改善箇所説明図

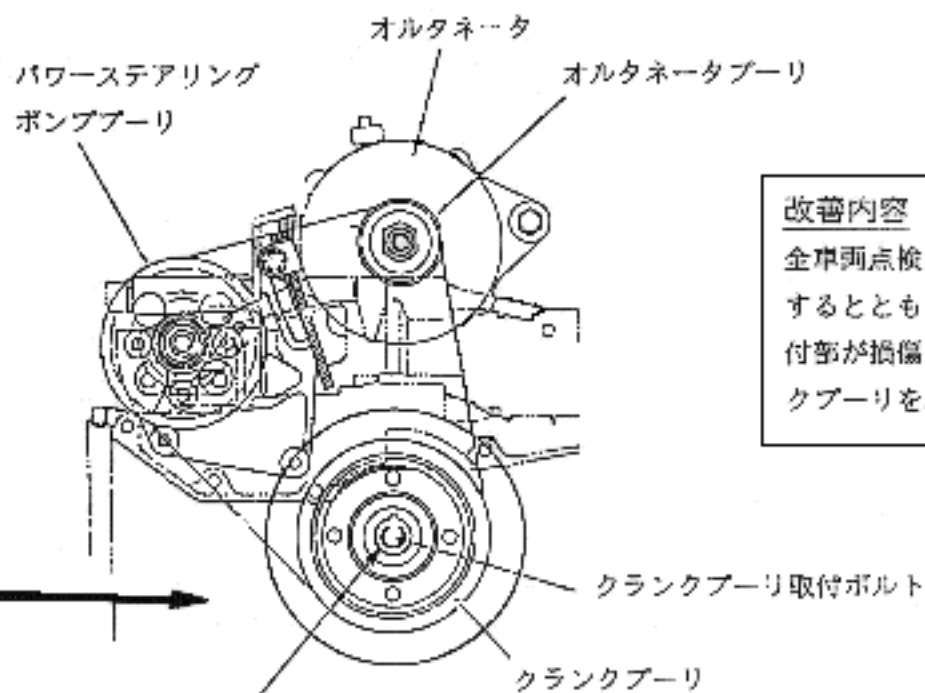
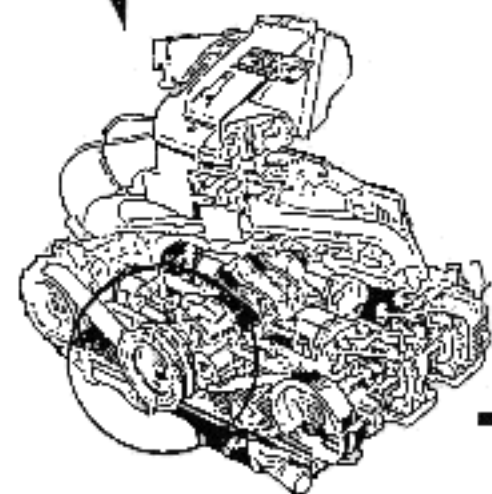
基準不適合発生箇所

クランクブリーの取付ボルトがゆるみ、当該ボルトが脱落した場合クランクブリーが外れパワーステアリングの機能が損なわれるとともに、最悪の場合に原動機が停止するおそれがある。

改善内容

全車両点検し、当該ボルトを増締めするとともに、クランクブリーの取付部が損傷しているものは、クランクブリーを新品と交換する。
